大型トラクタ 燃料タンクブラケットのリコールについて

平成 30 年 11 月 29 日

リコール届出番号：4387

改善箇所説明図

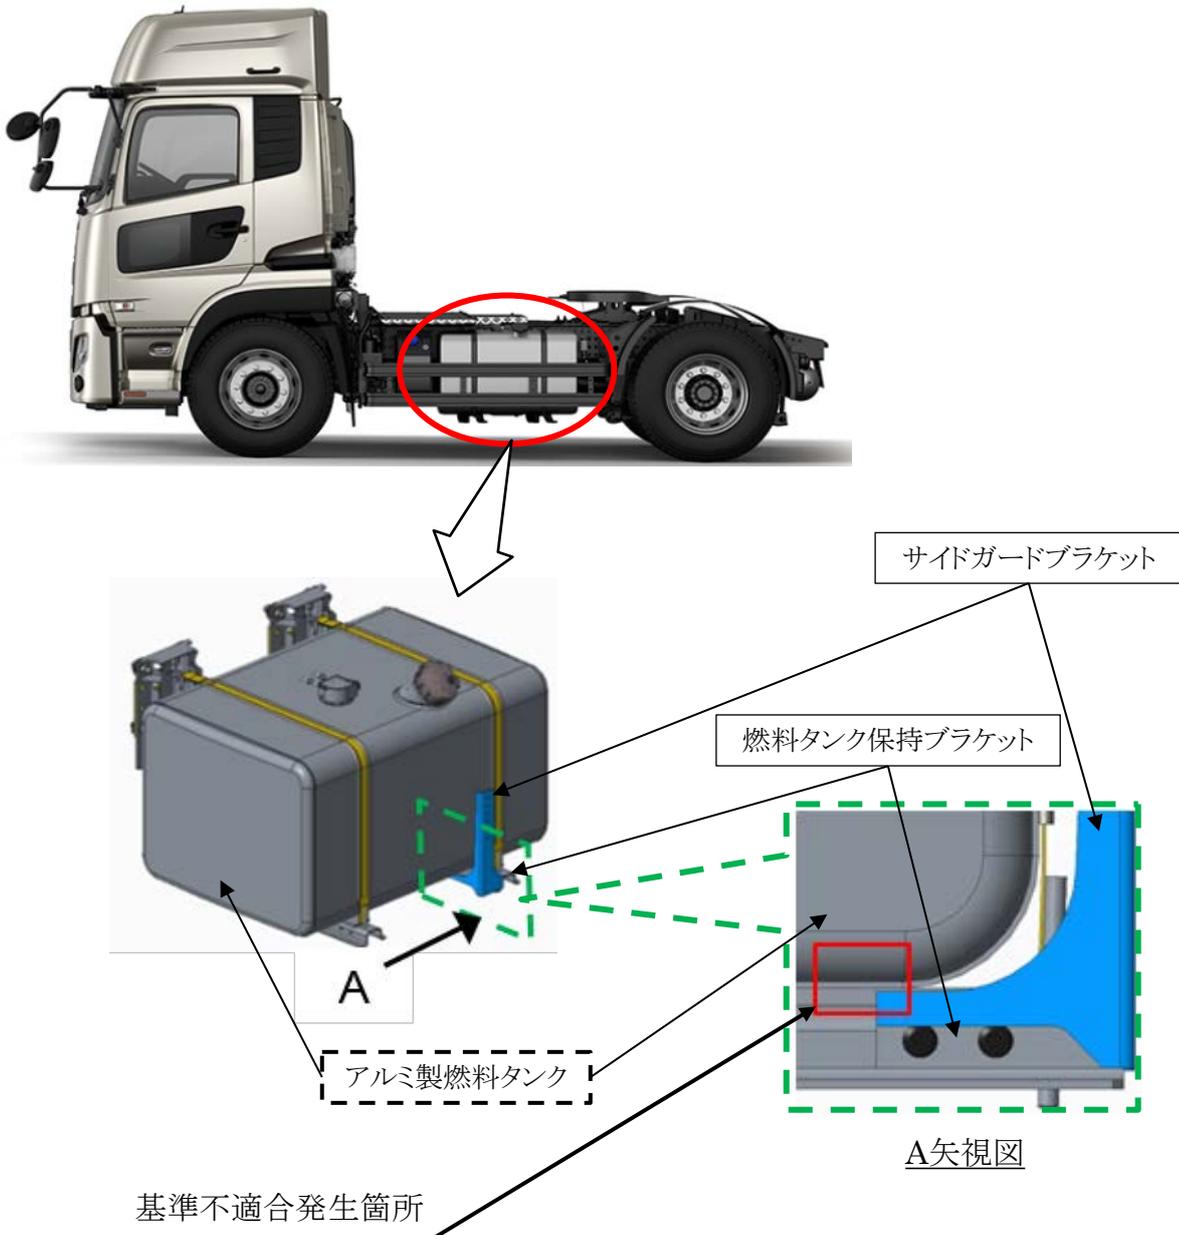
大型トラックの燃料装置において、燃料タンク保持ブラケットの成型加工が不適切なため、当該ブラケットに固定しているサイドガードブラケットが傾斜して、燃料タンク底面との隙間が確保されていないものがある。そのため、走行時の振動等で燃料タンク底面と接触し、そのままの状態で使用を続けると、燃料タンクが損傷し、最悪の場合、燃料が漏れるおそれがある。

全車両、燃料タンク底面を点検し、燃料タンク保持ブラケットとサイドガードブラケットを対策品と交換する。なお、燃料タンク底面に損傷がある場合は、新品と交換する。

識別： サイドガード締結ボルト頭部に白色または黄色のペイントを塗布する。
